# 添付資料－8 原子炉建屋設置位置付近の断層

# 「原子炉建屋設置位置付近の断層」に係る主な論点

## 評価書案(H25.5.17)

## 当社の見解

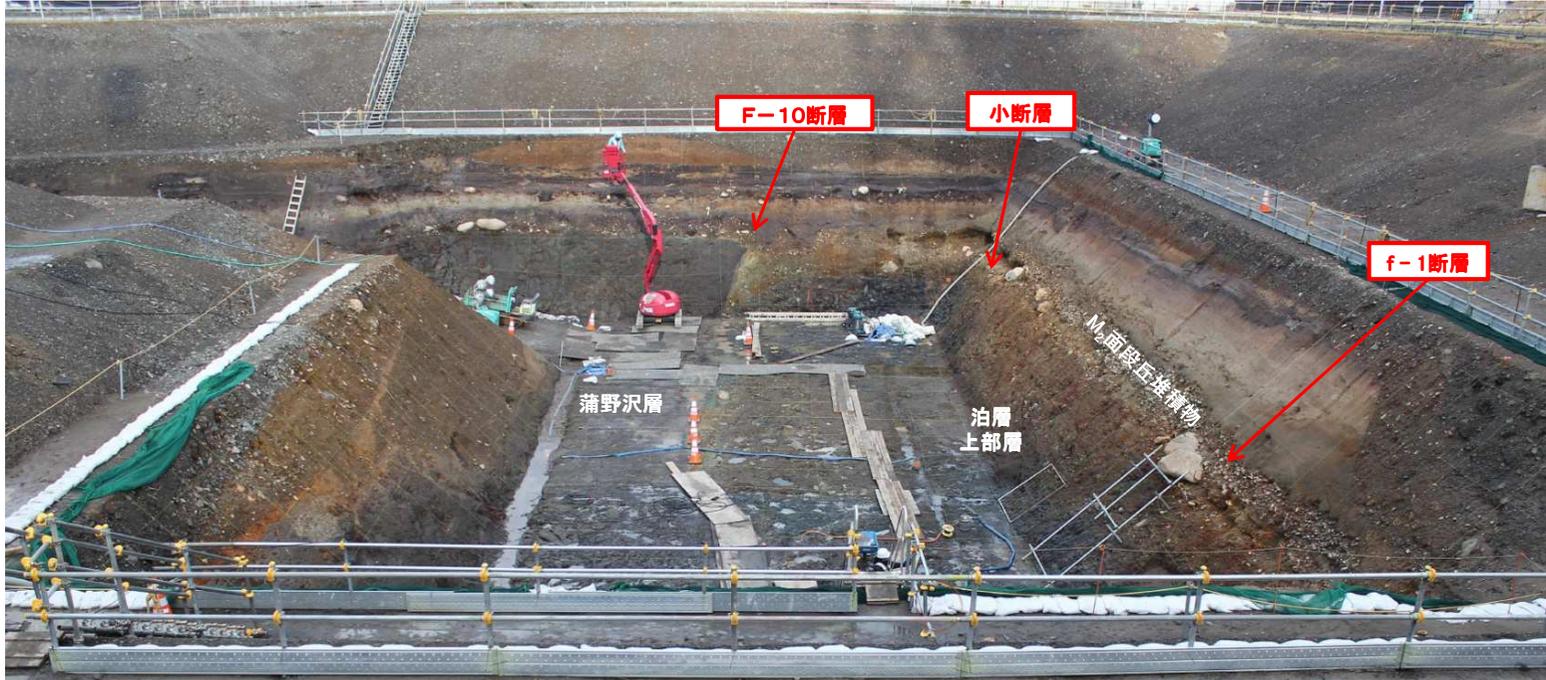
f-1断層, f-2断層の評価は, 今後の調査結果に基づき安全性を判断

- f-1断層とf-2断層の評価については, 今後, 実施される調査結果に基づき安全性を判断する。(3.3)

- f-1断層とf-2断層は同様の走向・傾斜をもつL系断層※の状況などから, 慎重な検討が必要。(3.3)

f-1断層, f-2断層は, 「将来活動する可能性のある断層等」には該当しない。

- f-1断層は, 断層破碎部が熱水変質を受けており新第三紀に形成されたものであること, 中位段丘堆積物基底面に変位を与えていないこと等から, 第四紀後期更新世以降の活動性はなく「将来活動する可能性のある断層等」には該当しない。
- F-10断層は, 他の敷地内の断層と同様, 第四紀後期更新世以降の活動性はないものと判断していることから, F-10断層の活動に伴ってf-1断層が動く可能性については考慮する必要はない。
- f-2断層は, 平面的にも深部にも連続性がなく, 新第三系中で消滅し第四系基底面まで到達していないこと, 中位段丘堆積物中及び基底面に変位を与えていないこと等から, 第四紀後期更新世以降の活動性はなく「将来活動する可能性のある断層等」には該当しない。
- なお, 東京電力敷地内におけるL-1断層は, 走向がf-1断層, f-2断層と類似した低角の逆断層であるものの, 傾斜方向が逆であり, 断層破碎部の性状等が異なる。
